**RELATÓRIO DE FISCALIZAÇÃO DAS CONDIÇÕES GERAIS DE PRESTAÇÃO
DE SERVIÇOS DE ÁGUA E ESGOTO DO MUNICÍPIO DE
RIBEIRÃO PRETO**

**RELATÓRIO DE FISCALIZAÇÃO TÉCNICA DOS SISTEMAS DE ÁGUA E
ESGOTO DO MUNICÍPIO DE
RIBEIRÃO PRETO**

PRESTADOR: DEPARTAMENTO DE ÁGUA E ESGOTO DE RIBEIRÃO PRETO - DAERP

Relatório R2 – Diagnóstico

Descrição(4): Poço

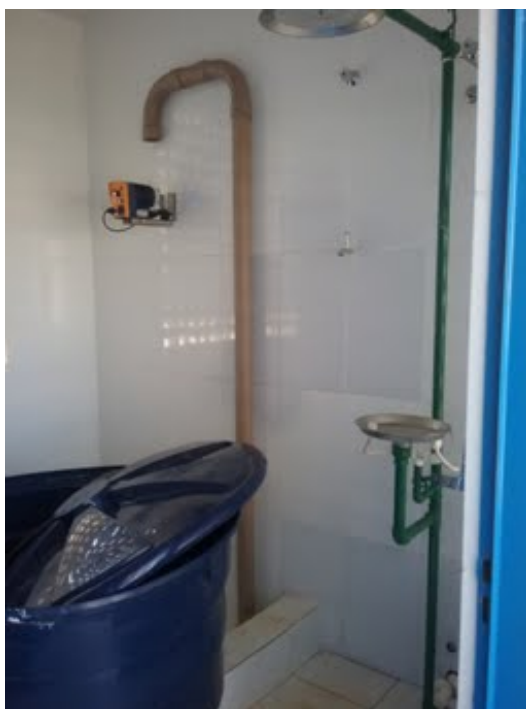
Item 2.11: Captação de água sem outorga (Art. 12 da Lei Federal nº 9433/1997 e Art.12 da Lei estadual nº 7.663/1991). Prazo: Em até 180 dias

Informações complementares: O poço ainda não está operante.

Descrição(3): Vista geral do poço tubular, casa de bombas de uma EEAT e do Reservatório apoiado que é alimentado por esse poço.

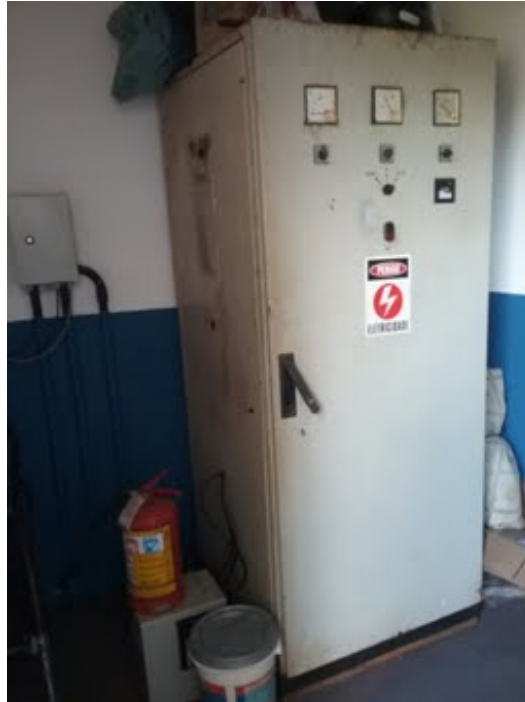
Item 2.13: Extintor de incêndio com validade expirada (Art. 10.9 da NR 10 e Art. 23.1 da NR 23). Prazo: Imediato

Informações Complementares: enviar as outorgas à ARES-PCJ. **Data da inspeção:** 27/11/2018
